Manquements, erreurs ou questions liées à la demande

1 Impact sur la mobilité : un recul pour la sécurité et la convivialité

Enquête publique – SA Entreprises JAZY (PU/2026/8718/VL/PF)

Figure 61 : Aménagement du carrefour rue du Stampia/accès Projet

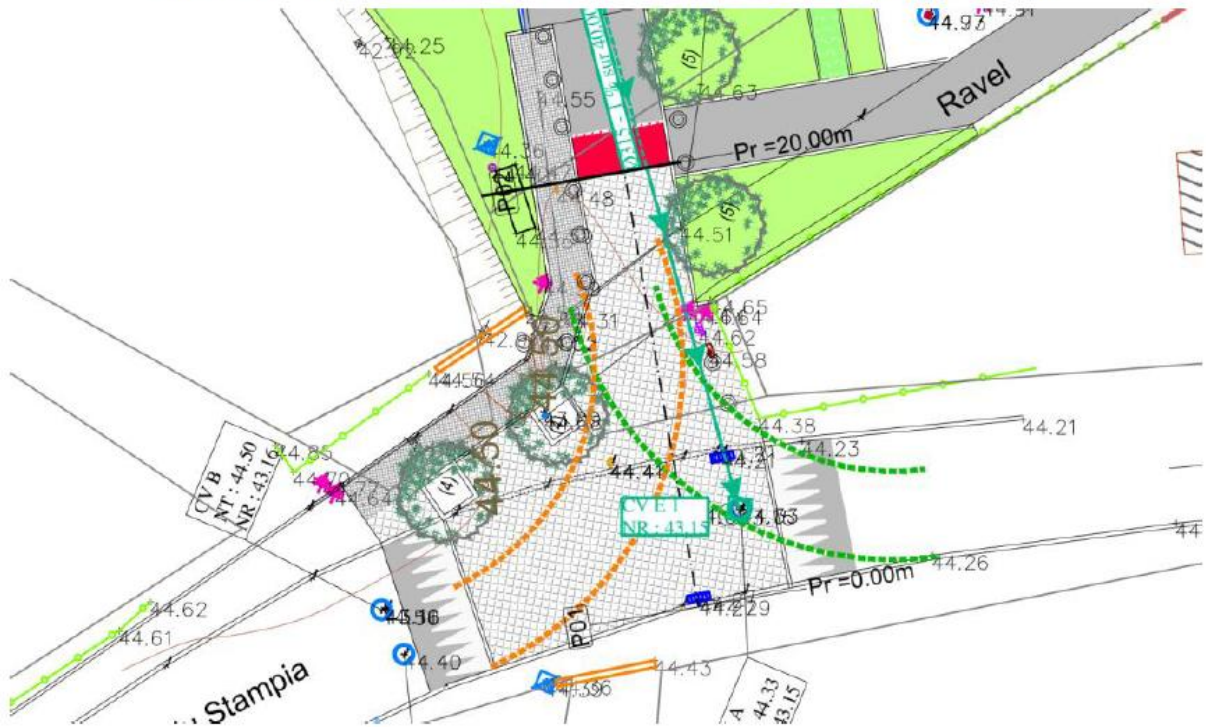
La proposition faite est clairement favorable à la circulation automobile et au projet et ne tient aucunement compte des cyclistes et des piétons.

Rappelons que cette nouvelle voirie traverse le tracé d'un axe cyclable régional. La proposition faite :

- Introduit des angles (droits) peu favorables à la circulation cycliste. (Cf. une décision récente du conseil communal grézien avait refusé la modification d'un sentier parce qu'elle comportait des angles droits)
- Retire le caractère prioritaire de la liaison cyclable à l'endroit de la nouvelle voirie
- Augmente les conflits entre usagers, dont les piétons et cyclistes
- Ignore la présence de cavaliers.

Par sa disposition, le plateau, en forme de T, prévu sur la rue du Stampia et sur le début de la nouvelle voirie, jusqu'à la traversée cycliste n'améliorera pas la sécurité des cyclistes et piétons. Il ne ralentira pas la vitesse, voire facilitera un passage rapide en l'absence d'autres dispositifs.

Ces dispositions sont donc à rejeter.

Figure 1

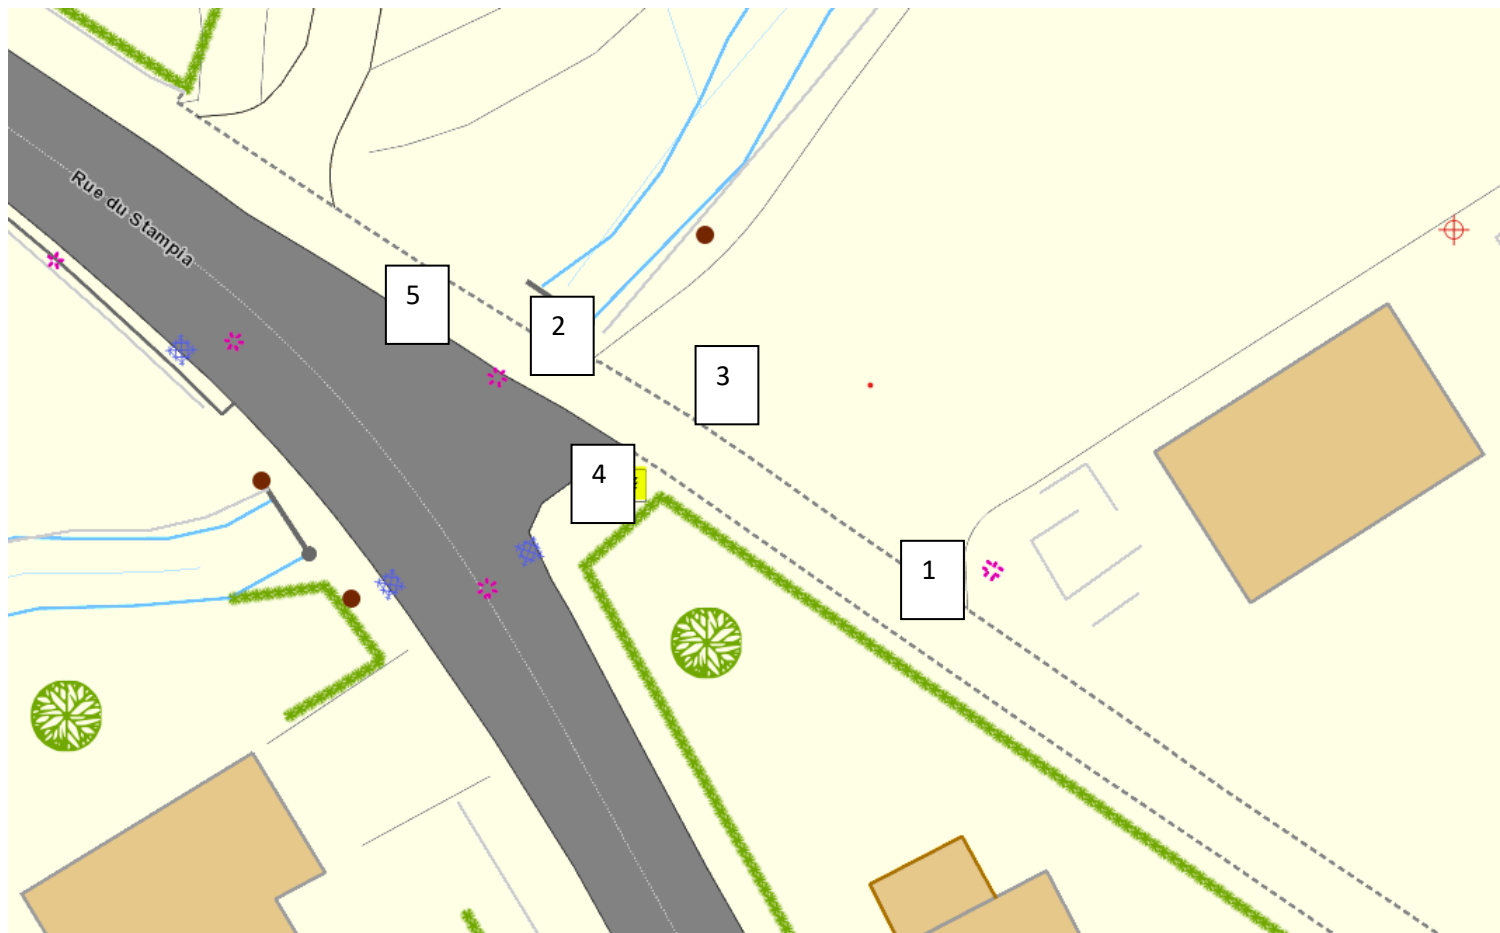
1. Fin de la voie publique partagée.
 - 1.1. Modification de la signalisation (propositions GRACQ) :
 - 1.1.1. Suppression du B1
 - 1.1.2. Une signalisation et des marquages appropriés doivent être prévus pour protéger les usagers, cyclistes et piétons. Il est possible de considérer les piétons comme protégés, par le simple fait que cela serait un « trottoir ». Il ne nous semble pas de même pour les cyclistes.

- 1.1.3. Le placement d'un D10 – Signaux d'obligation – Partie de la voie publique réservée à la circulation des piétons et des cyclistes- ne peut pas être envisagé. Selon la séurothèque, il ne peut qu'être installé pour une piste unidirectionnelle.

- 1.1.4. En matière de panneau, deux solutions nous semble-t-il seraient envisageables :
 - 1.1.4.1. Le placement d'un F99a réservé à la circulation des piétons, cyclistes. Attention au fait que les cavaliers autorisés en amont ne pourront plus utiliser cette portion de voirie.

- 1.1.4.2. Déplacement du F101a au début de la cyclo-piétonne de la rue du Stampia. (Point2)
 - 1.2. NB. À 2.6 m, nous sommes en dessous des largeurs recommandées pour les trottoirs partagés.

- 1.3. Correction de l'angle d'entrée du revêtement bitumeux (info commune) pour augmenter la fluidité .
2. NB rue du Stampia, le D10 devrait donc être remplacé par un F99a réservé à la circulation des piétons, cyclistes (voir 1.1.3). (propositions GRACQ)

3. Traversée automobile
 - 3.1. Couleur au sol largeur 2.6 m pour marquer l'existence du trottoir partagé. (Info commune)
 - 3.2. Les courbes devront être telles qu'elles permettent la fluidité du trafic. Voir figure 2 (info commune).

- 3.3. Aucun pictogramme vélo ne peuvent être apposé dans ce cas de figure.
 - 3.4. Placement d'un STOP côté Stampia (Info commune) (voir point 2 de l'annexe1)

- 3.5. Placement d'un STOP côté Foot (propositions GRACQ) (voir point 3 de l'annexe1)
 - 3.6. Rétrécissement de la bande de sortie côté foot – idem bande d'entrée (propositions GRACQ)

- 3.7. Placement de casse-vitesse pour le cheminement auto de part et d'autre ([voir le type proposé](#)) (propositions GRACQ)

4. Marquage au sol pour délimiter le cheminement piéton en provenance du Stampia côté Lambais. (Voir point 1 de l'annexe 1) (propositions GRACQ)
5. Entrée et sortie des cyclistes sur la cyclo-piétonne (Voir point 4 de l'annexe 1)

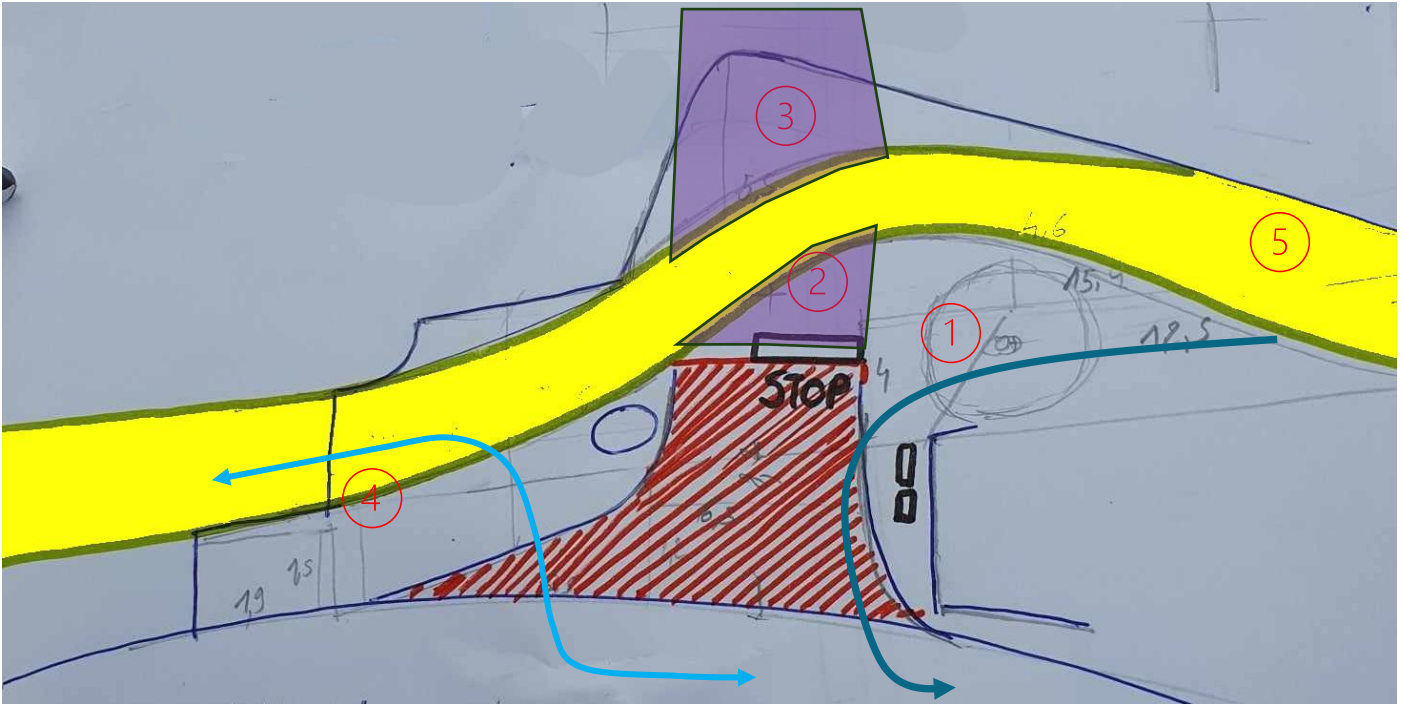
1. En référence à « Sur la photo « Chicane sortie », la zone située à gauche et délimitée par des « légos » deviendrait une zone apaisée, avec par exemple un banc et/ou un bac à fleurs. Dans un premier temps, les « légos » resteront vraisemblablement. », les aménagements envisagés ne doivent pas gêner la vision des automobilistes. Comment sera traité le passage des piétons qui viennent (par exemple) de la zone « skatepark » pour se rendre vers la rue du Lambais (Flèche verte) ?

2. Comment est traité la zone de stop ? Phénomène de croisement en biais si l'on s'approche de la zone protégée ou no man's land si l'on reste en l'état. Y aura-t-il des panneaux STOP ?

3. Idem
4. Comment est traité la sortie et l'entrée des cyclistes (et des piétons)(Flèche bleu ciel) de la cyclo-piétonne coté « Stampia » vers la rue du Stampia en direction du Lambais.

5. Comment est traité la sortie potentielle de cavalier du Ravel ?
